Rep No.B22063
2022年12月13日
富士電機機器制御株式会社
事業統括部

配線用遮断器・漏電遮断器 G-TWINシリーズ 400AF用 端子カバー 形状変更のお知らせ

添付資料1 端子カバーの固定方法の変更

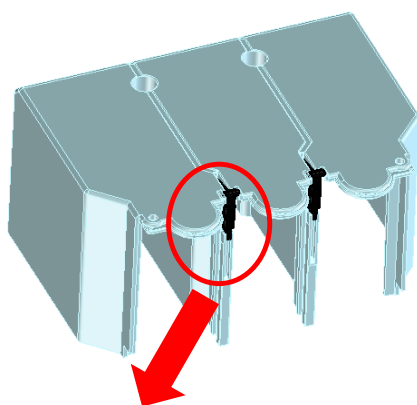
固定方法をストッパー方式からスナップフィット方式に変更します。

現行品	変更品
 <p data-bbox="352 1435 758 1525">ストッパー方式 * 別部品(ストッパー)を用い固定する方式</p>	 <p data-bbox="1002 1435 1358 1525">スナップフィット方式 * 樹脂の弾性を用い固定する方式</p>
